## Concours pour l'établissement d'un projet d'annexe à la Maison de Vessy (Pavillon Galland), à Genève.

### Extrait du rapport du jury.

## CONCOURS POUR LE « PAVILLON GALLAND », A VESSY (GENÈVE)

I<sup>er</sup> rang, projet « Le Verger »,  
de MM. Albert Cingria et J.-S. Buffat, architectes, à Genève.  
Collaborateur : M. Franz de Reynold.

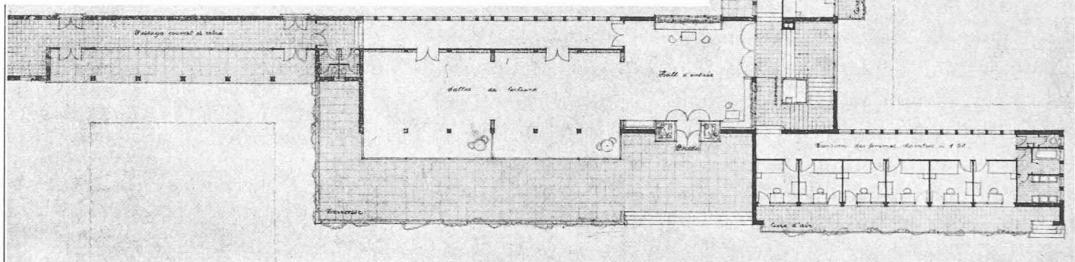
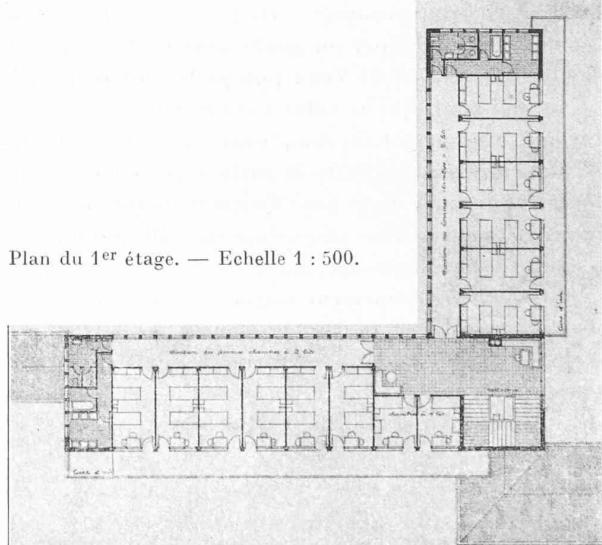
Bonne implantation. Tout en restant dans les données du programme, la composition architecturale, très claire, apporte, dans sa variété, aux problèmes posés, une solution originale et particulièrement heureuse au point de vue de l'habitation, de l'exploitation et des aspects. Les balcons s'accusent avec trop de dureté sur les façades ; ils sont lourds et manquent

de confort. Les façades postérieures sont monotones. La solution choisie pour le vitrage des salles de lecture est moins bonne que celle adoptée pour les chambres du rez-de-chaussée. La nouvelle construction se juxtapose très bien au bâtiment principal et s'incorpore avec beaucoup d'agrément au site.
